第3回 那覇空港技術検討委員会

技術的検討に係わる意見と その対応について

平成21年3月9日
内閣府 沖縄総合事務局
国土交通省 大阪航空局

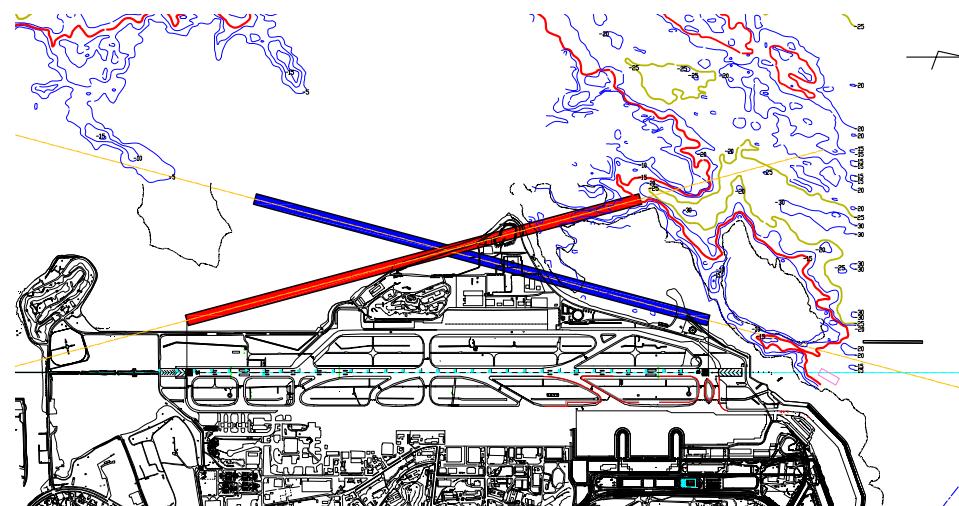
頂いたご意見	検討・対応状況
<p>《別案が良いとするご意見》</p> <p>【4】V字配置が良いとするご意見(横風対策等)</p> <p>.....《13件》</p> <p>・横風対策のためV字配置が良いのではないか。</p>	<ul style="list-style-type: none">滑走路増設は、将来需要に対応するため、滑走路処理容量を確保するための検討している。また、現滑走路における航空機の就航率は98.6%（平成18年度）であることから、適切な滑走路方位と考え、平行滑走路が望ましいと判断しています。なお、V字配置は、市街地上空に飛行経路が設定されることとなるため、騒音の悪化が懸念されます。以上の点から、V字案については配置案として適当でないと判断しています。

: A案

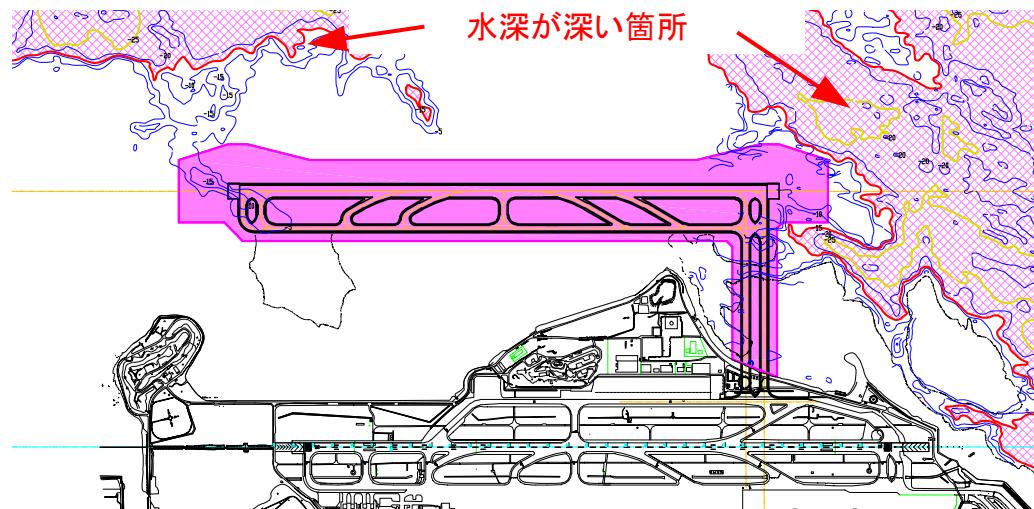
頂いたご意見	検討・対応状況
<p>《別案が良いとするご意見》</p> <p>【5】さらに沖合が良いとするご意見(1310m案より沖合へ)《33件》</p> <ul style="list-style-type: none"> ・騒音の観点からさらに沖合が良い。 ・安全面からさらに沖合が良い。 	<ul style="list-style-type: none"> ・2本の滑走路離隔距離1310m以上とした場合、図に示すとおり水深が深い箇所に配置することになる。よって、事業費縮減の観点から適当でないと判断しています。 ・また、構想段階では、一般的な運用である各滑走路をそれぞれ離陸、着陸に分けて使用する方法を前提としているが、このような運用を行った場合、現状の騒音影響範囲が広がる可能性は少ないと考えています。なお、需要の増加により、今以上に航空機の発着回数が増えても、滑走路の運用方法の工夫等により、現状の騒音影響範囲が広がる可能性は少ないととも考えています。 ・滑走路が2本となることにより、代替機能としての確保も可能となります。また、増設A案、B案ともに安全に航空機が運航するために必要な滑走路間隔を有しており、問題はないと考えています。 <p>(検討済事項)</p>
<p>《更なる検討、配慮を求めるご意見》</p> <p>【37】より沖合へ配置すべきとするご意見(騒音影響や安全面等から)《219件》</p>

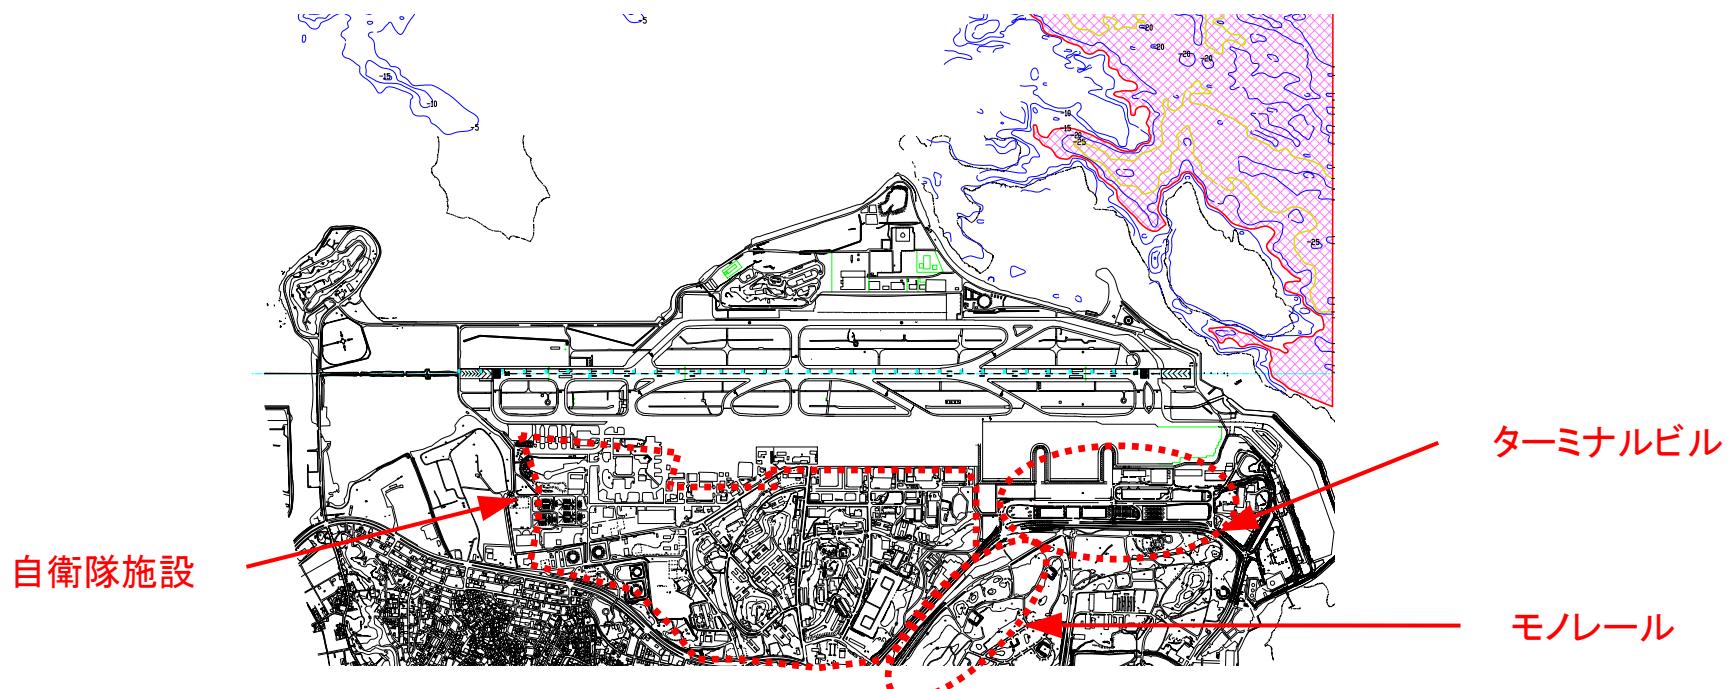
頂いたご意見	検討・対応状況
<p>《別案が良いとするご意見》</p> <p>【6】陸地への増設が良いとするご意見……《36件》</p> <ul style="list-style-type: none">・サンゴ等への影響回避のため陸地に増設した方が良い。・漁業を含めた環境への影響を考慮する観点から陸地に増設した方が良い。	<ul style="list-style-type: none">・沖合へ滑走路を増設する場合は、海域に影響が生じ、陸域に滑走路を整備する場合は、広大な用地が必要となります。・那覇空港の陸域(東側)には滑走路増設の余地はなく、陸域への展開は困難であることから、陸域への増設は適当ではないと判断し、沖合への増設について検討を行っています。

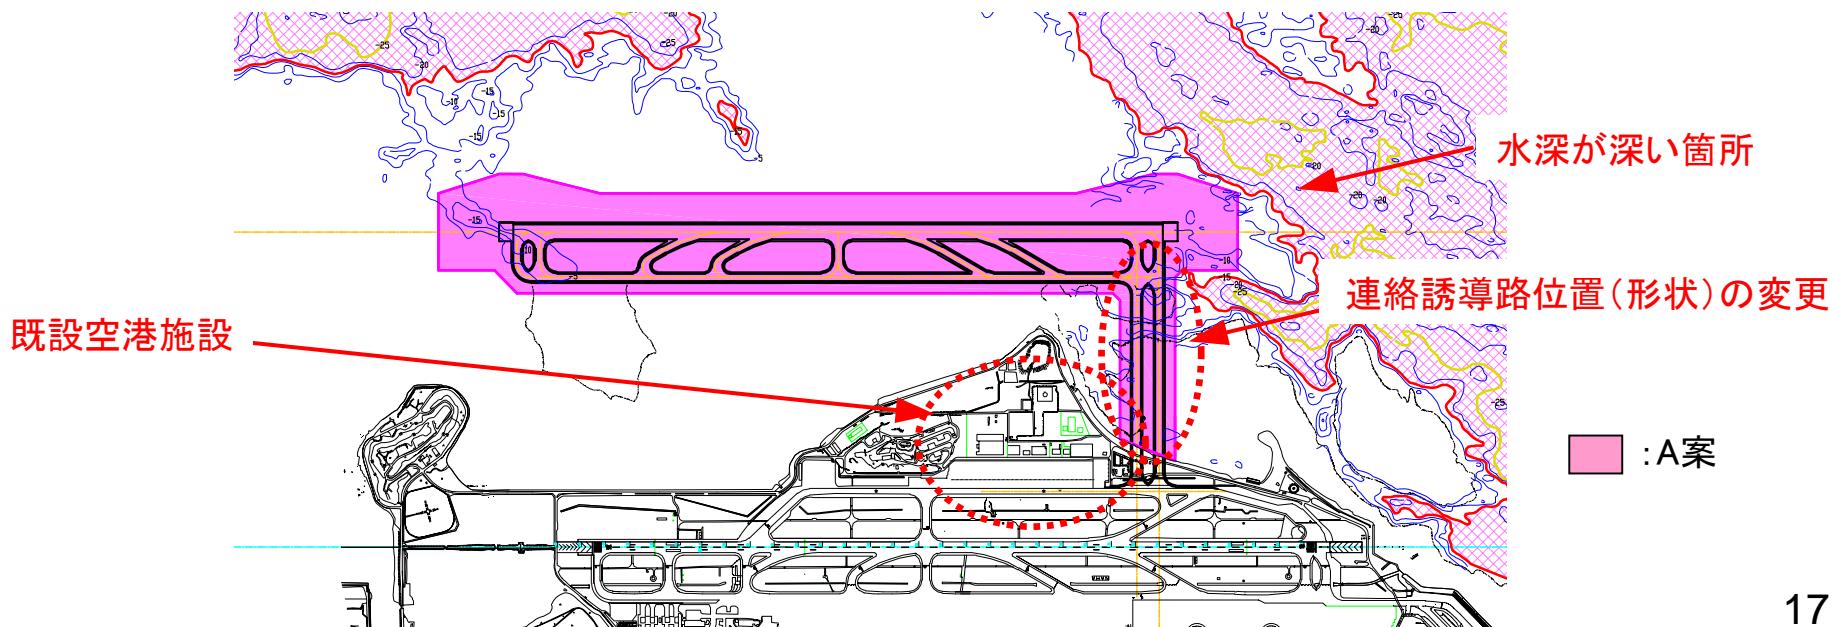
頂いたご意見	検討・対応状況
<p>《A案に懸念があるとするご意見》</p> <p>【13】A案を改良すべきとするご意見《9件》</p> <ul style="list-style-type: none"> ・北側にずらして瀬長島への影響を軽減できないか。 ・サンゴ礁生態系への影響をより軽減する案はないか。 	<ul style="list-style-type: none"> ・増設A案を、北側に移動した場合は水深の深い位置に配置することとなるため、概算事業費が高くなり、また、南側に移動した場合は、連絡誘導路の位置が滑走路端部からはずれることとなるため、円滑な交通流を確保できなくなります。 ・一方、連絡誘導路位置の変更については、南側への移動はすでに空港施設が配置されてため、それら施設の移転整備(新たな展開用地が必要)を行う必要があります。 ・よって、増設A案の大幅な変更は、配置案として適当でないと判断しています。 <p>(検討済事項)</p>

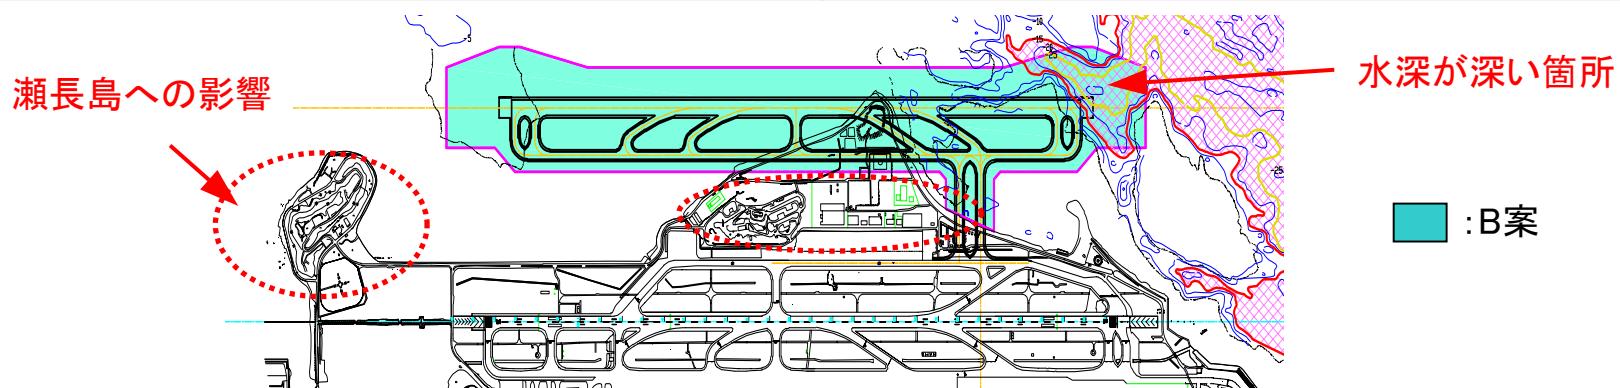
頂いたご意見	検討・対応状況
<p>《B案に懸念があるとするご意見》</p> <p>【28】B案を改良すべきとするご意見…………《7件}</p> <ul style="list-style-type: none"> ・航空機の走行の観点から、連絡誘導路を北に移動した方が良い。 ・コスト縮減の観点から、瀬長島に影響が生じない範囲で、南側に移動した方が良い。 	<ul style="list-style-type: none"> ・増設B案は、瀬長島に改変が生じない最小の滑走路間隔について、検討を行い作成した案であり、滑走路間にできる閉鎖性水域において現状において干出する範囲に滞留が生じないよう、瀬長島と増設滑走路との距離を一定程度離しています。 ・また、連絡誘導路の位置は現ターミナル地域への円滑な地上走行を確保するような位置に配置しています。 ・一方、連絡誘導路位置の変更については、南側への移動はすでに空港施設が配置されてため、それら施設の移転整備(新たな展開用地が必要)を行う必要があります。 ・B案を北側に移動した場合は水深の深い位置に配置することとなるため、概算事業費が高くなり、また、南側に移動した場合は、前述のとおり、海水交換が不十分になる恐れがあります。 ・よって、増設B案の大幅な変更は、配置案として適当でないと判断しています。 <p>(検討済事項)</p>

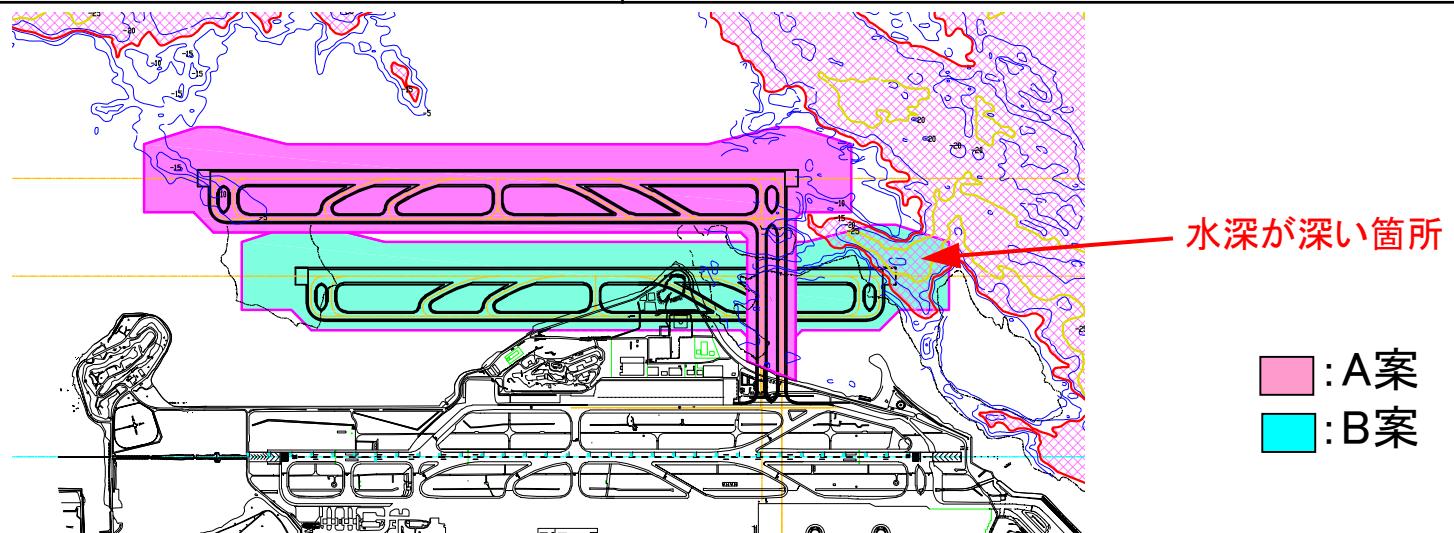
頂いたご意見	検討・対応状況
《B案に懸念があるとするご意見》 【15】工期が長いとするご意見《12件》	・増設B案は、埋立範囲の一部が北側の水深が深い箇所に配置されているため、増設A案と比べて護岸規模が大きくなり、また埋立土量も多くなっています。そのため増設A案よりも増設B案の方が事業費が高く、工期も長い結果となっています。
【16】事業費が高いとするご意見《27件》	
《調査内容がわからない、疑問があるとするご意見》 【81】A案よりもB案が事業費が高いのは何故か、疑問とするご意見《82件》	
【79】A案よりもB案が工期が長いのは何故か、疑問とするご意見《29件》	(検討済事項)

増設A案・B案とサンゴ・藻場・干潟の分布

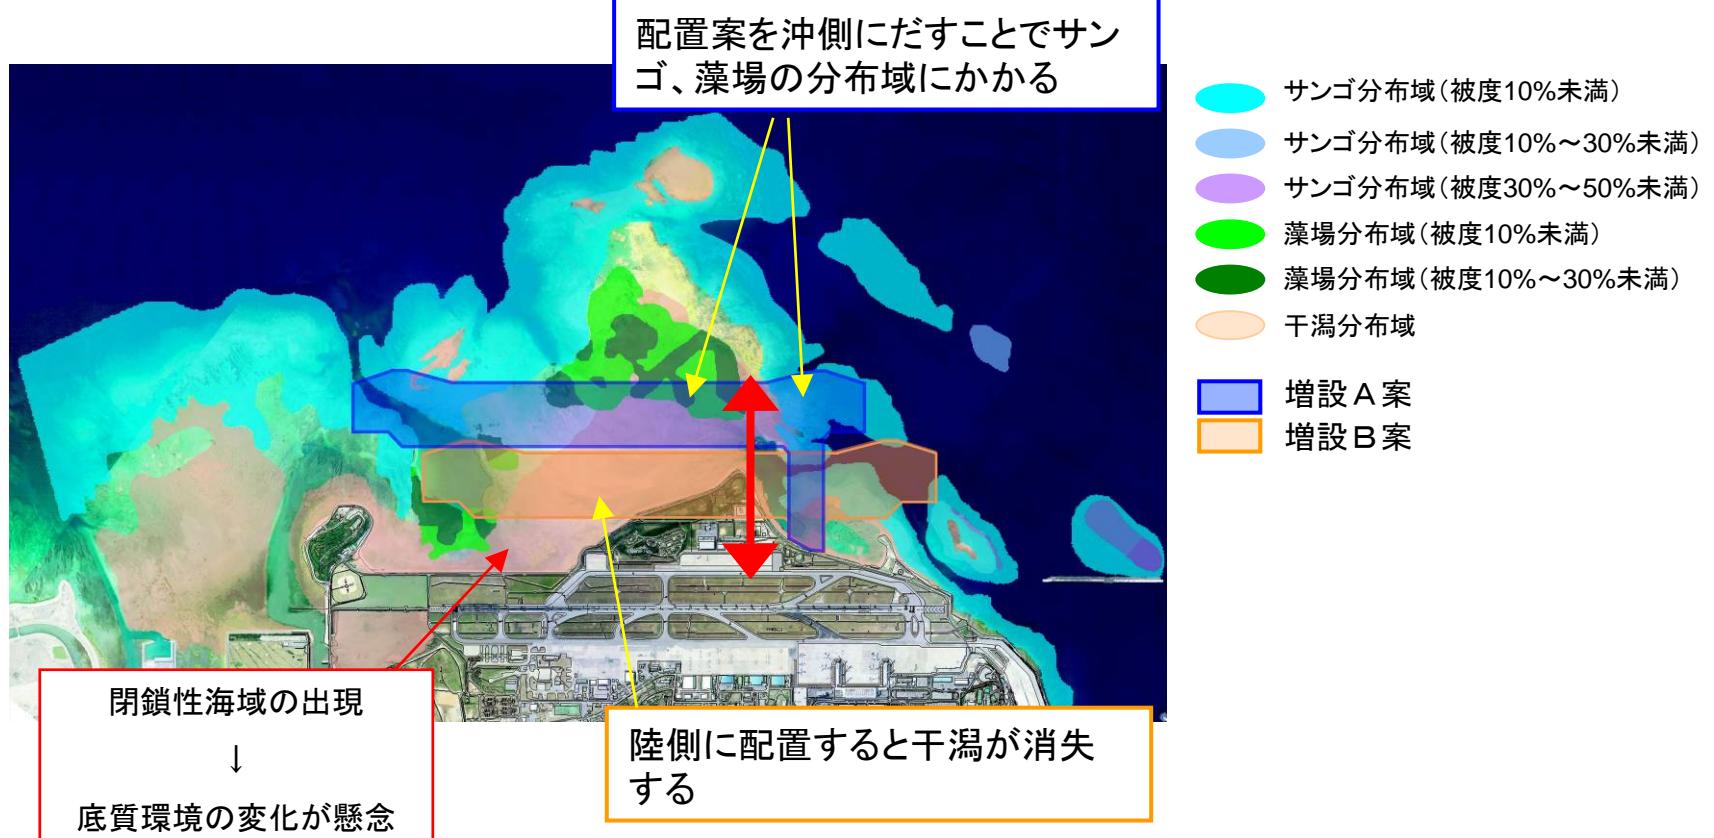
頂いたご意見	検討・対応状況
<p>《別案が良いとするご意見》</p> <p>【2】両案ともに環境面的に影響は同じとするご意見</p> <ul style="list-style-type: none">・自然環境への影響のリスクは、どちらも同じである。 <p>.....《15件》</p>	<ul style="list-style-type: none">・増設案を沖合に配置した場合は、サンゴや藻場への影響が生じ、陸側に配置した場合は、岸沿いの干潟域への影響が生じることになります。・また、増設滑走路に生じる閉鎖性海域については、通水性の確保の可否等により、海域環境に差が生じます。・環境面における主な違いは以下のとおりです。 <p>[増設A案]</p> <ul style="list-style-type: none">・サンゴ、藻場の消失面積がB案に比べ大きい。・サンゴ礁生態系の消失面積がB案に比べ大きい。・閉鎖性海域の底質環境の変化が懸念されるが、通水性を確保することで影響低減が可能と考えられる。 <p>[増設B案]</p> <ul style="list-style-type: none">・干潟の消失面積がA案に比べ大きい。・砂質干潟生態系の消失面積がB案に比べ大きい。・閉鎖性海域の底質環境の変化が懸念される。 <p>(増設A案・B案とサンゴ・藻場・干潟分布の重ね合わせ図は次頁に示すとおり)</p>

サンゴ、藻場、干潟の消失の程度

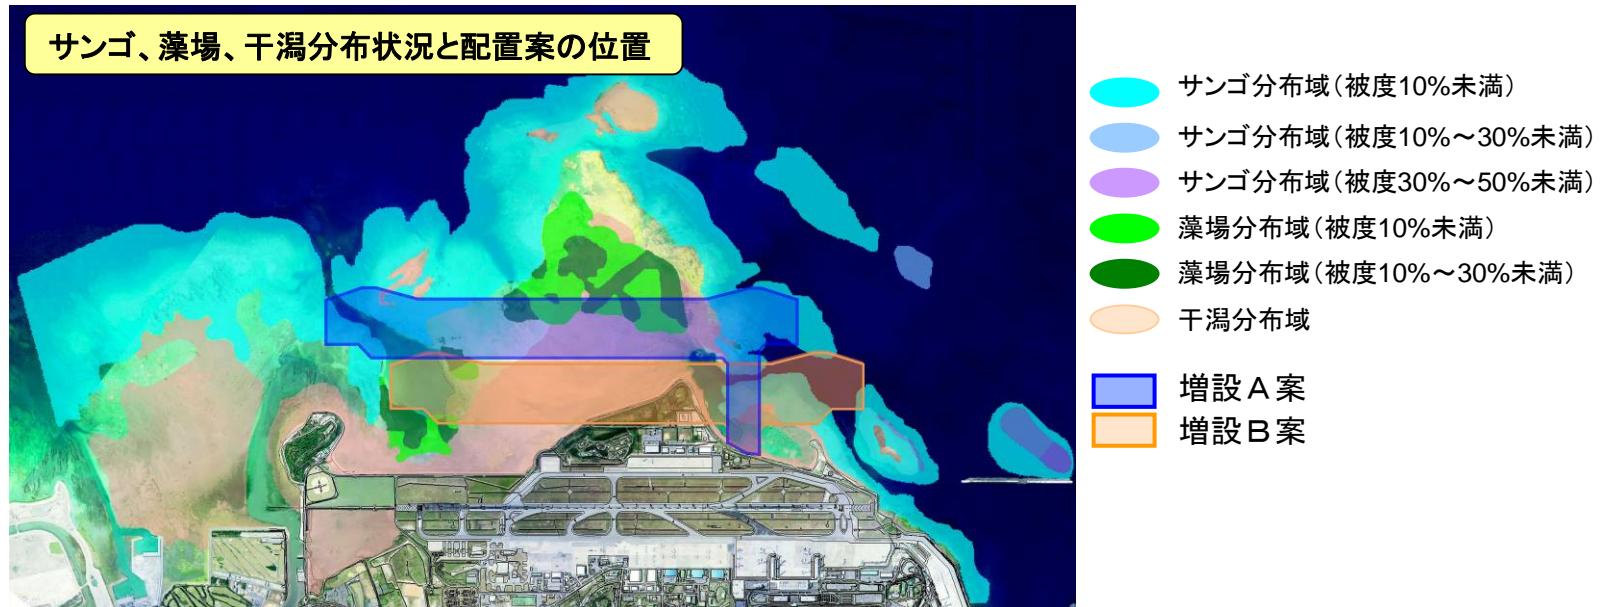
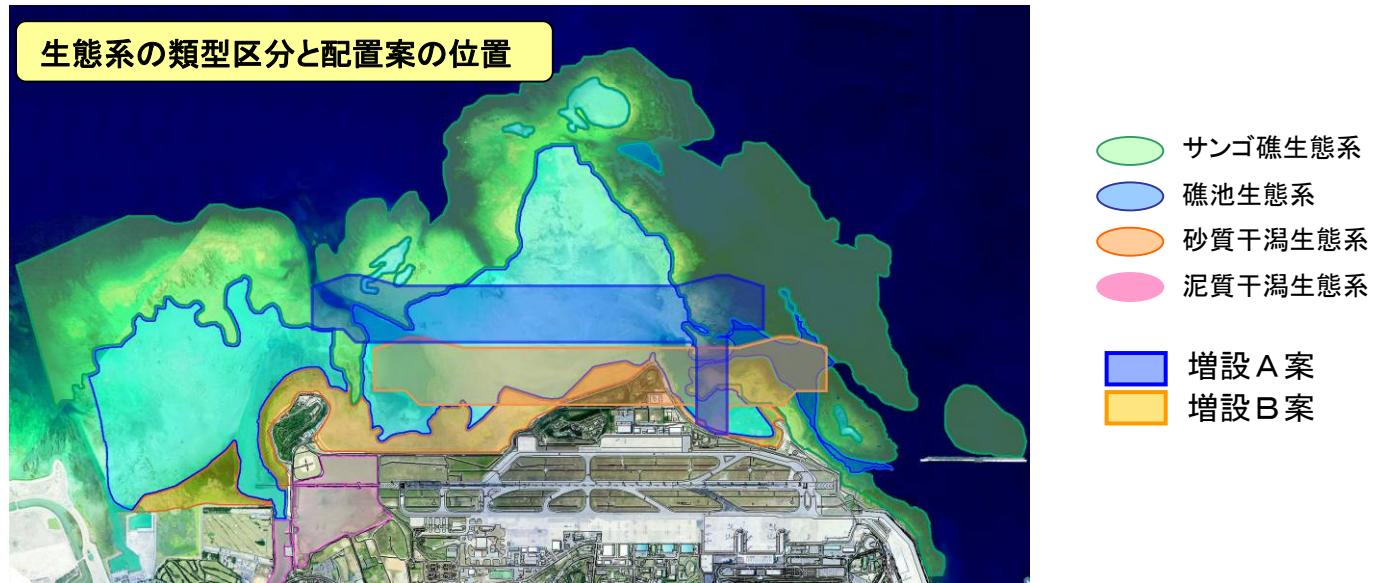
頂いたご意見	検討・対応状況
<p>《更なる検討、配慮を求めるご意見》</p> <p>【45】環境影響等について、十分に配慮すべき、詳細な調査を行うべきとするご意見(サンゴ、干潟、貴重種、騒音除く) 《1,130件》</p> <p>【48】生態系への影響について、十分に配慮すべきとするご意見 《117件》</p> <p>【49】サンゴへの影響について、十分に配慮すべき、詳細な調査をするべきとするご意見 《171件》</p> <p>【46】環境影響低減に向けた調査の実施、保全策の検討を行うべきとするご意見 《144件》</p> <p>【47】開発と環境とのバランスを計るべきとするご意見 《35件》</p> <p>【51】個別種(サンゴや藻場、干潟等)の保全対策(移植等)を実施すべきとするご意見 《116件》</p> <p>【50】干潟への影響について、十分に配慮すべき、詳細な調査をするべきとするご意見 《29件》</p>	<ul style="list-style-type: none">・構想段階は、既存資料を基に複数案を比較検討する段階です。・自然環境の検討では、配置位置によって藻場や干潟等の生物生息場の消失範囲が異なることから、消失面積を基準に影響の程度を比較してきました。一方、サンゴ、藻場、干潟の価値を比較することは困難であることから、場の視点のみだけでなく、場と生物等が相互に関連した生態系についても、生物の出現状況と底質基盤から生態系を区分して消失面積の比較を行っています。(次頁以降参照)。・今後、事業が実施される段階において、環境影響評価法の手続に基づき、より詳細な検討を行っていくことになります。
<p>《調査内容がわからない、疑問があるとするご意見》</p> <p>【88】環境影響の程度が不明、具体的に示してほしいとするご意見 《114件》</p> <p>【89】生態系への影響がどの程度なのか懸念される、わからないとするご意見 《35件》</p> <p>【90】サンゴへの実際の影響がどの程度なのか懸念される、移植によりどの程度保全されるか疑問とするご意見 《87件》</p> <p>【91】藻場への実際の影響がどの程度なのか懸念されるとするご意見 《8件》</p> <p>【92】干潟への実際の影響がどの程度なのか懸念されるとするご意見 《13件》</p> <p>【93】貴重種等生物への実際の影響の程度が懸念されるとするご意見</p>	(今後詳細に検討する事項)

航空機騒音予測結果

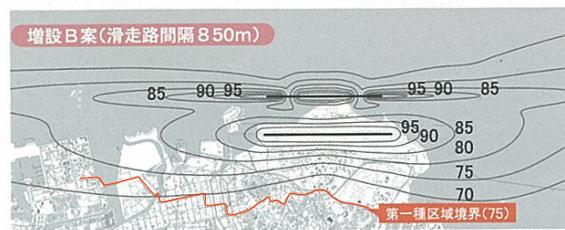
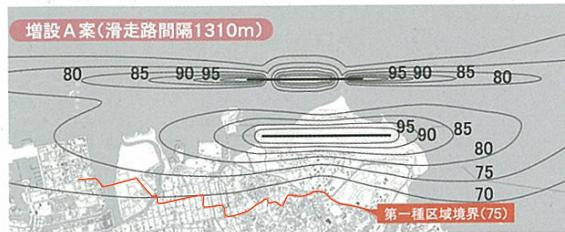
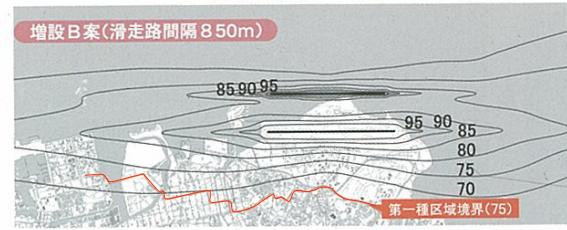
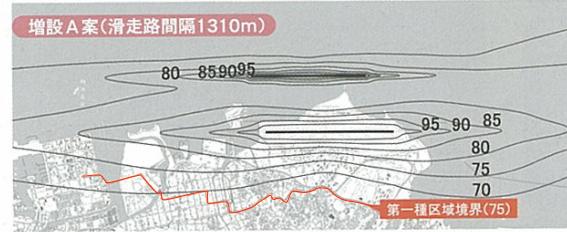
頂いたご意見	検討・対応状況
<p>《B案に懸念があるとするご意見》</p> <p>【24】社会環境への影響が大きいとするご意見…《8件》</p>	<ul style="list-style-type: none">・滑走路の増設は2案とも陸域ではなく、沖合に作ると言う意味では、基本的に騒音問題のない空港を目指した滑走路増設計画であると考えています。
<p>【25】騒音影響が大きいとするご意見………《30件》</p>	<ul style="list-style-type: none">・構想段階では、一般的な運用である各滑走路をそれぞれ離陸、着陸に分けて使用する方法を前提としているが、このような運用を行った場合、現状の騒音影響範囲が広がる可能性は少ないと考えている。また、需要の増加により、今以上に航空機の発着回数が増えても、滑走路の運用方法の工夫等により、現状の騒音影響範囲が広がる可能性は少ないと考えています。
<p>《更なる検討や配慮を求めるご意見》</p> <p>【53】騒音影響低減に向けた運用の検討や、騒音対策を実施すべきとするご意見 ………《85件》</p>	<ul style="list-style-type: none">・実際には様々な運用が考えられることから、騒音に配慮した運用についても引き続き検討していきたいと考えています。
<p>【54】騒音影響について、十分に配慮すべき、詳細な調査をすべきとするご意見 ………《185件》</p>	
<p>《調査内容がわからない、疑問があるとするご意見》</p> <p>【95】騒音が実際、どの程度軽減されるか疑問があるとするご意見 ………《44件》</p>	
	<p>(今後詳細に検討する事項)</p>

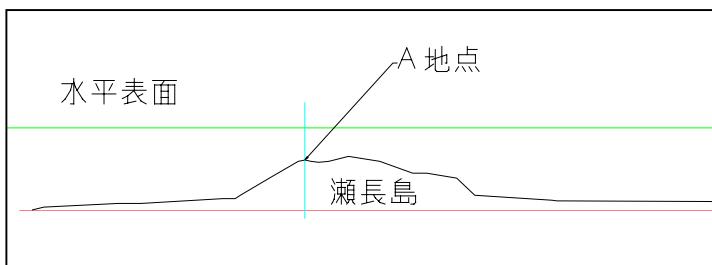
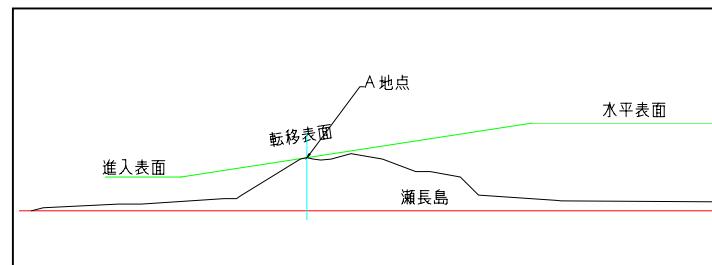
頂いたご意見	検討・対応状況
<p>《調査内容がわからない、疑問があるとするご意見》 【96】瀬長島の建物等への影響の程度が不明とするご意見《10件》</p>	<p>・瀬長島においては、増設滑走路整備後には、現滑走路における制限表面に加え、増設滑走路の制限表面の制約をうけることとなります。</p> <p>各案における制約は以下のとおり。</p> <p>増設A案 クリアランス約17m 増設B案 クリアランス 0m</p>

漁業権図(共同漁業権、特定区画漁業権)

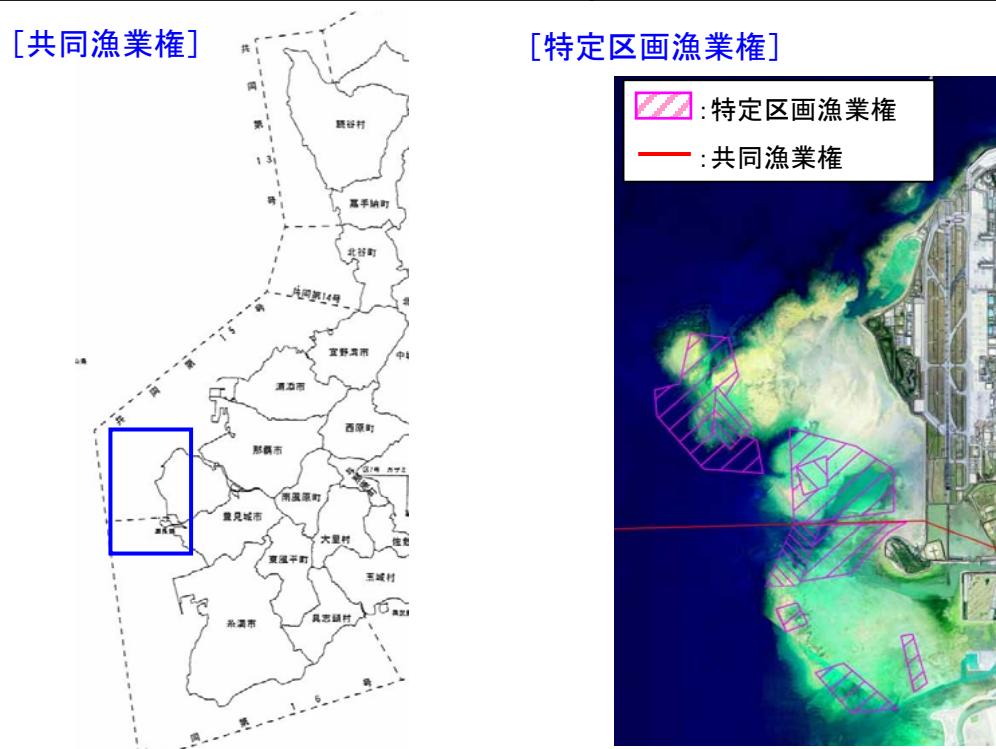
頂いたご意見	検討・対応状況
<p>《更なる検討や配慮を求めるご意見》 【58】漁業への配慮、漁業組合との早期調整等を行うべきとするご意見《37件》</p>	<p>・これまでの既存資料調査の結果、下図に示すとおり、当該海域には、共同漁業権、特定区画漁業権等の漁業権が設定されています。</p> <p>・今後、事業が実施される場合は、その段階において、これらの海域を利用している関係者との調整等を実施していくことになります。</p> <p>(今後検討が必要となる事項)</p>
